**GrenobleAlpesMétropole**  
**Concertation Modification N° 3 du PLUI**

**Objet :** Contribution dans le cadre du projet de Modification N° 3 du PLUI-Grenoble.  
*Au nom de la commission Urbanisme de l'Union de Quartier UHQAJ.*

**Référence :** Evolutions liées au secteur de projet Jeux Olympiques.  
Page 189 du dossier de concertation  
Devenir de la Parcelle DX44 Chemin de La Poterne

### EXTRAITS DU PLAN A\_ZONAGE (PLANCHE F3)

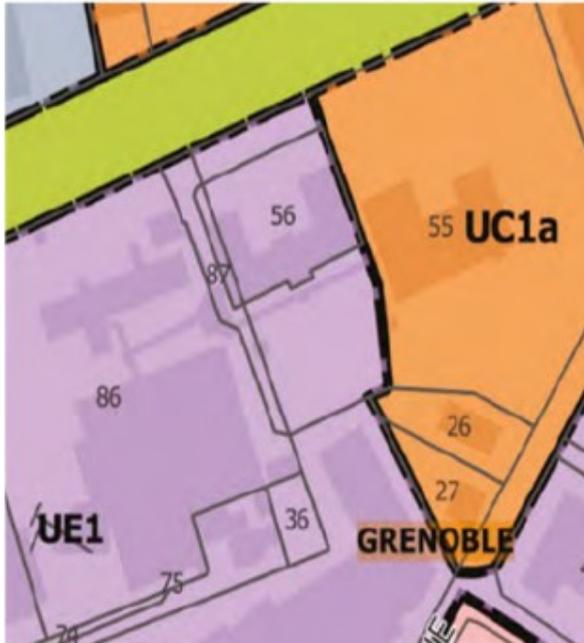
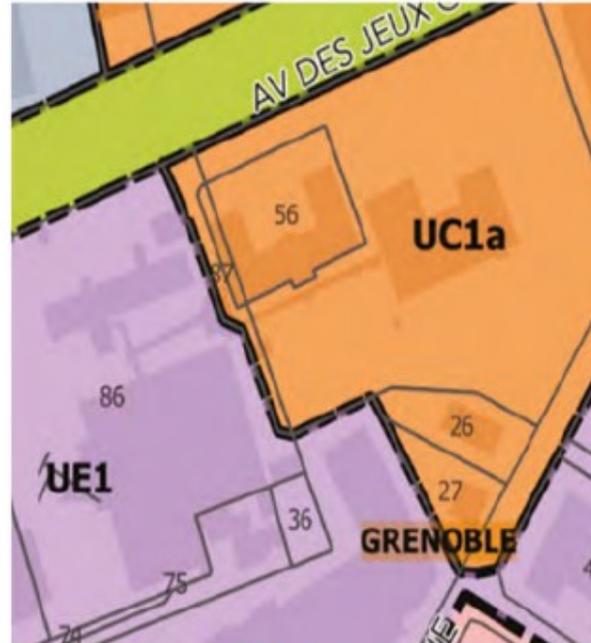
Notre contribution consiste à s'interroger sur le devenir de la parcelle DX44 qui n'est pas considérée dans l'extension du zonage UC1a telle que décrite dans l'annexe 1 ci joint en référence du dossier de concertation.

Notre contribution rejoint celle déposée lors de l'EUP sur la modification N°2 du PLUI à savoir l'incohérence d'un PFU de 41 mètres dans un zonage de type UC1a.

Dans le cadre de la présente concertation sur « *l'évolution liée au secteur de projet Jeux Olympiques* » il est incohérent de faire abstraction sur le devenir de la parcelle DX44. Incohérence aussi du fait que ce secteur de parcelles est traité dans deux modifications successives du PLUI.

Modification de zonage de UE1 vers UC1a sur les parcelles DX56, DX58, DX87 et DX94 (en partie).
